# **Sicherheitstechnische Stellungnahme zur Periodischen Sicherheitsüberprüfung des Kernkraftwerks Mühleberg**

HSK 11/800

# **Sicherheitstechnische Stellungnahme zur Periodischen Sicherheitsüberprüfung des Kernkraftwerks Mühleberg**

Würenlingen, Dezember 2002

Abb. 6.4.1-1: Änderung der 4 RDB-Speisewasserstutzen 1997: Änderung der Wärmeschutzhülsen und der anschließenden Speisewasserleitungen ab Anschlussnaht an den RDB. Die Safe-Ends und ihre Nähte verblieben im ursprünglichen Zustand.

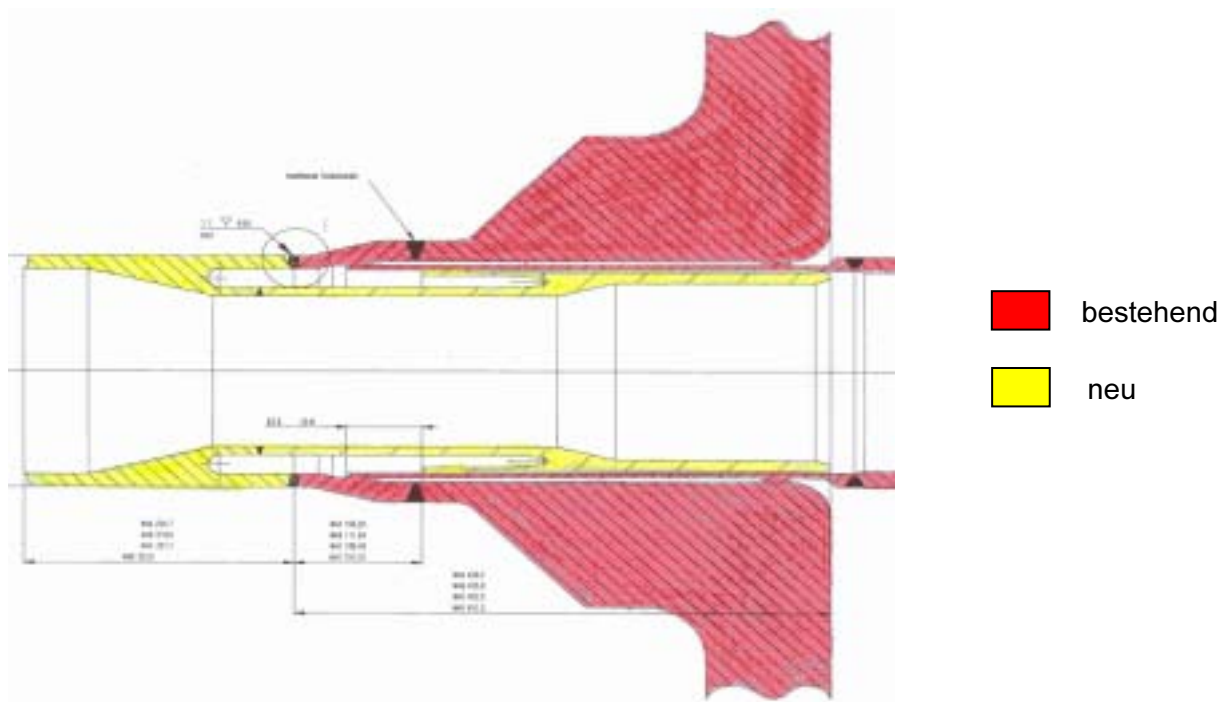
*Für die ermüdungsrelevanten Komponenten des Nuklearen Dampferzeugungssystems ist die Überwachung und Aufzeichnung der Transienten mit EDV, entsprechend dem heutigen Stand der Technik weiterzuführen und mit einer periodischer Berichterstattung (alle 5 Jahre, erstmals Ende 2005) an die HSK zu ergänzen. (Pendenz)*

Abb.6.4.2-1: Aufsummierte Risslängen der Rissbereiche 1, 2, und 3 der Schweissnaht Nr.11, bestimmt in den Revisionsstillständen der Jahre 1993 bis 2002

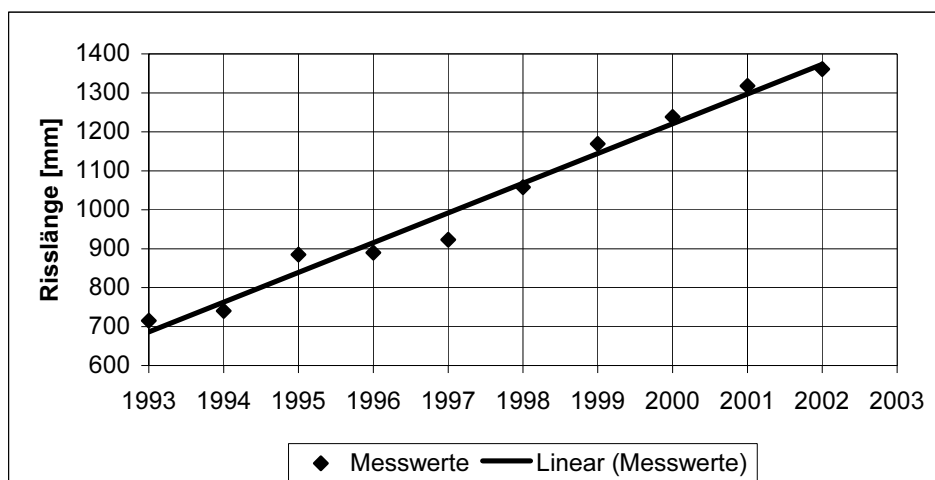
Wie Abb. 6.4.2-1 zeigt, nimmt die aufsummierte Risslänge der drei bereits seit 1993 bekannten Rissbereiche an der am stärksten von Rissen betroffenen Naht Nr. 11 mit der Zeit näherungsweise linear zu, wobei ihre mittlere Wachstumsrate ca. 75 mm/Jahr beträgt. Wie Abb. 6.4.2-1 ebenfalls zeigt, ist durch die seit der Revision 2000 eingeführten Schutzmassnahmen HWC und NMCA ein günstiger Einfluss auf die Risswachstumsgeschwindigkeit nicht erkennbar. Als Indiz für einen günstigen Effekt kann gewertet werden, dass die Risslänge der drei bereits seit 1993 bekannten Rissbereiche an der Naht Nr. 11 von 2001 bis 2002 lediglich um 43 mm gewachsen ist. Andererseits wurden in der Revision 2002 an der Naht Nr. 11 zwei neue, je 90 mm lange Risse gefunden, die seit der letzten Prüfung im Jahr 1999 entstanden sind. Die aufsummierte Risslänge aller fünf bis August 2002 an der Naht Nr. 11 bekannten Rissbereiche beträgt 1737 mm. Die bisher grösste, lokal festgestellte Risstiefe beträgt 90%, die mittlere Risstiefe liegt bei ungefähr 50% der Wandstärke.
